REF: EDIFICIO DE AULAS – AV. COSTANERA ESTE – E1 (UNL)
DPTO. LA CAPITAL – PROVINCIA DE SANTA FE (CU-024/20)
LICITACION PUBLICA INTERNACIONAL N° LPI 01/2020
EXPTE. N° REC-1037799-20

CIRCULAR CON CONSULTA N° 20

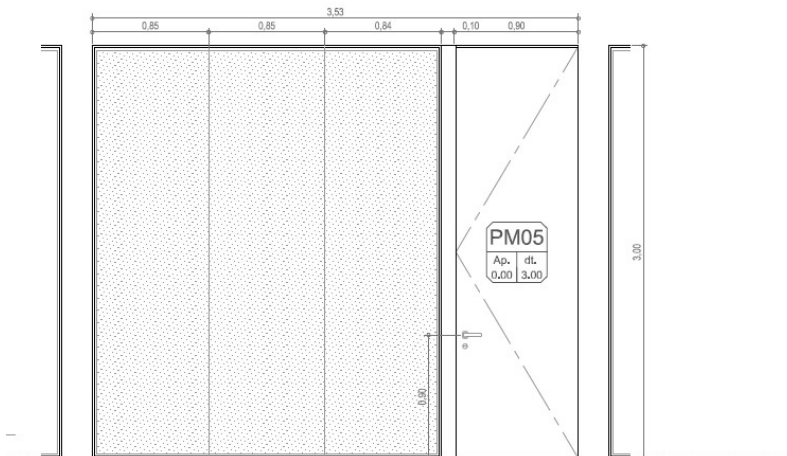
1 - Respecto a la Imagen adjunta FV05 (Consulta): ¿Cómo se materializaría ese frente vidriado? como frente integral o como paño fijo en A30New ya que se trata de una carpintería interior, no expuesta a condiciones climáticas.

Por otro lado, en ese mismo frente vidriado como a los consecutivos, se indica una puerta placa de altura 3.00 metros, cuya descripción indica: "Tipo placa, estructura interna de panel de abeja, enchapada en cedro natural espesor esp.>3mm; esp. total 1 1/2" canto enchapado en igual material": Dicha tipología se puede fabricar en MDF con terciado de cedro hasta una altura de 2.60 y en terciado de cedro hasta una altura de 2.10m. La consulta es si se deberá contemplar una puerta placa completa ciega en este material, cuya unión de mdf o terciado sea visible, o se cotiza una puerta placa con PF superior a fin de adaptarnos a la comercialización del material.

1 - En relación a la abertura FV05, la misma se materializará mediante el sistema de "frente Integral". En relación a la puerta de madera que se encuentra contenida en dicho paño, la misma mantendrá las características expresadas en el plano CA-01_CARP.06 y se deberá contemplar en el encuentro de los dos paños enchapados una buña compuesta por un perfil "U" de aluminio existentes en el mercado.

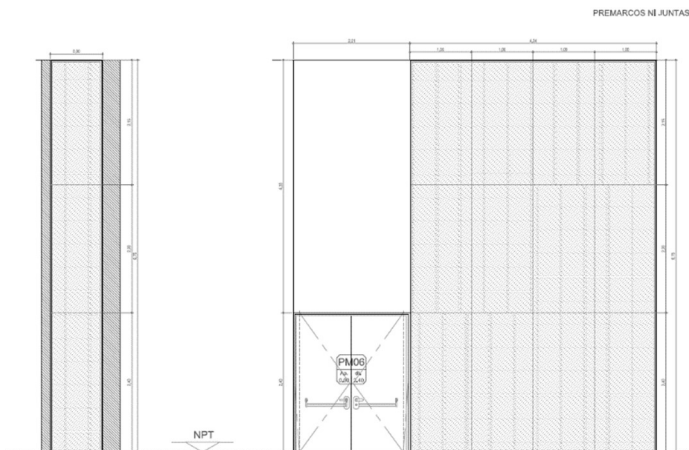
2 - Respecto a Imagen Adjunta FV09 (Consulta 2): ¿Cómo se materializaría ese frente vidriado? como frente integral? En caso de ser Frente Integral, ¿Se verán las tapas tanto verticales como horizontales? Por encima de la PM06 hay un rectángulo en blanco, (de dimensiones 2.01x4.30mts) que no indica materialización. ¿Podría describirme por favor cómo se compone?

2 - Estas aberturas se materializan con el sistema de frente Integral. El paño superior que se encuentra por encima de la puerta doble, llevará la estructura interna necesaria y el acabado superficial se realizará con idéntica terminación requerida para la puerta que contiene (enchapado en cedro natural).
